Mission régionale d'autorité environnementale

Bourgogne-Franche-Comté

**Avis de la Mission Régionale d'Autorité environnementale
de Bourgogne-Franche-Comté
sur le projet de centrale photovoltaïque
sur la commune de Saint-Martin-de-la-Mer (21)**

n°BFC-2020-2571

PLAN MASSE DU PROJET DE PARC PHOTOVOLTAÏQUE AU SOL DE SAINT-MARTIN-DE-LA-MER

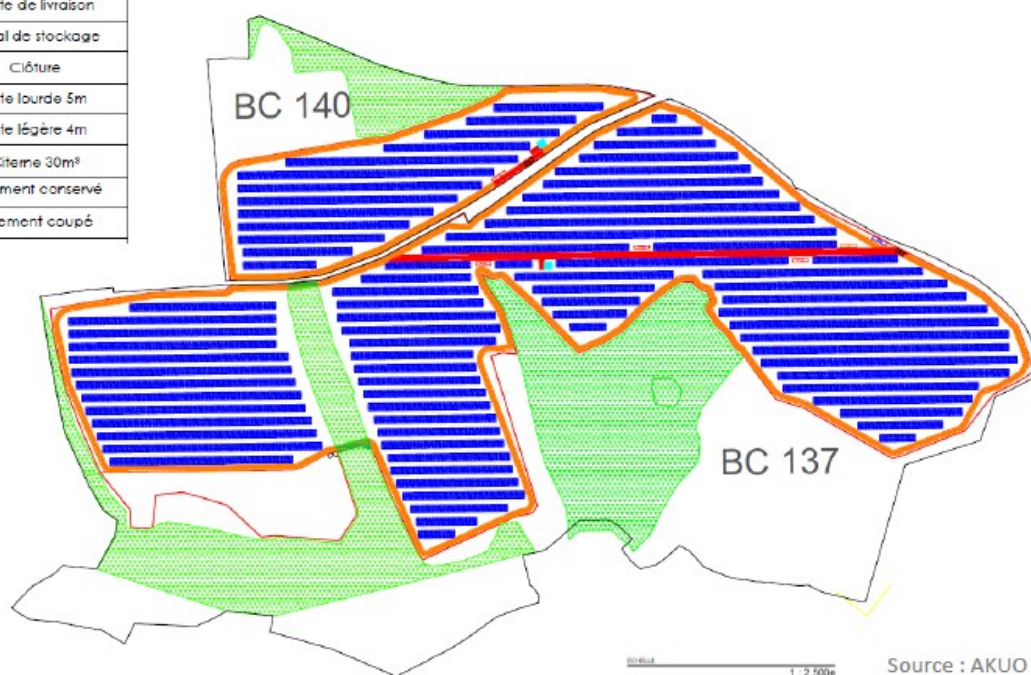
L'exploitation photovoltaïque est prévue pour une durée de 30 ans. Au-delà, l'installation sera démantelée et les modules iront dans un dispositif de recyclage. **La MRAe recommande que le porteur de projet s'engage à restituer les terrains pour un usage agricole à l'issue de la phase exploitation, voire définisse la manière dont seront préservées les parcelles qui auront été exploitées en l'agrivoltaïsme.**

Le raccordement au poste source est prévu à Saulieu. Bien qu'il sera étudié de manière détaillée par la suite, le raccordement du parc au réseau est indéniablement une composante du projet. **La MRAe recommande d'apporter des éléments sur l'engagement du porteur de projet à s'assurer d'une analyse fine des effets du raccordement - qui est une composante du projet conformément aux dispositions de l'article R.122-5 du code de l'environnement - et le cas échéant, de la mise en place de mesures ERC adaptées.**
